CIRCULAR N° 5

LICITACIÓN PÚBLICA N° 05/ 2026

OBRA: “INSTALACIONES ESPECIALES (INSTALACION TERMOMECHANICA, SERVICIO CONTRA INCENDIO) Y OBRAS COMPLEMENTARIAS- COMPLEJO AUDITORIO ING. JUAN VICTORIA, DEPARTAMENTO CAPITAL”

ACLARACIONES CON CONSULTA

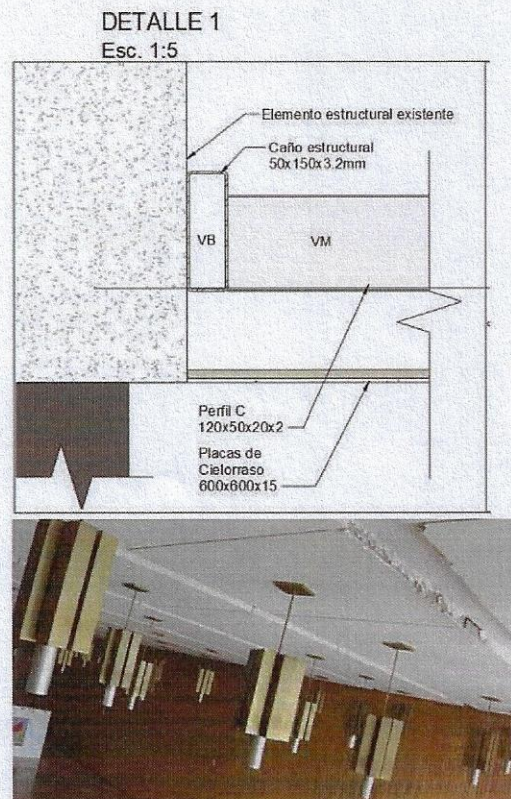
Grupo electrógeno: que otros equipos o sistemas se van a conectar al Generador aparte de las bombas para incendio?

El grupo electrógeno a instalar, debe ser de capacidad suficiente para alimentar eléctricamente y con la potencia suficiente, solamente al sistema de bombeo de agua para extinción de incendios indicado en pliego.

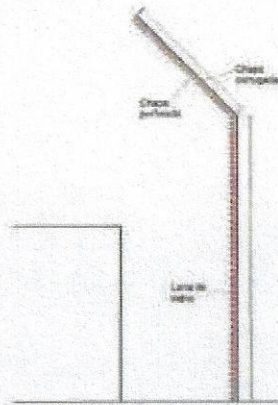
Se solicita gráfica de los detalles eléctricos, de SCI, estructurales, de carpintería y de cartelería de los elementos descriptos para la sala de máquinas, Circular N°4- Respuesta N°2

la instalación eléctrica de alimentación y comando de funcionamiento. La sala de máquinas deberá ser de construcción tradicional, techo liviano de panel aislado, poseer doble puerta de acceso resistente al fuego RF 60 como mínimo. Todos los componentes eléctricos y cañería deberán tener puesta a tierra según normativa. Piso de hormigón llaneado, iluminación y ventilación natural mediante ventanas de abrir corredizas, iluminación con artefactos eléctricos, sistema de detección mediante detectores de humo, iluminación de emergencia, cartelería acorde a normativa de aplicación.

Los locales a construir que servirán de sala de máquinas para el sistema de bombeo de agua para extinción incendio y para alojar grupo electrógeno y tableros de alimentación y comando tanto de bombas incendio como del equipamiento de la instalación termomecánica, deberán contar con puerta de acceso resistente al fuego, mínimo RF60, matafuegos de CO2 de capacidad y en cantidad según resulte del estudio de carga de fuego de cada local, iluminación de emergencia, cartelería de indicación de salida del tipo autónomo. También en el sector donde estarán emplazados los chiller, se deberá instalar matafuegos de acuerdo al estudio de carga de fuego del mismo.
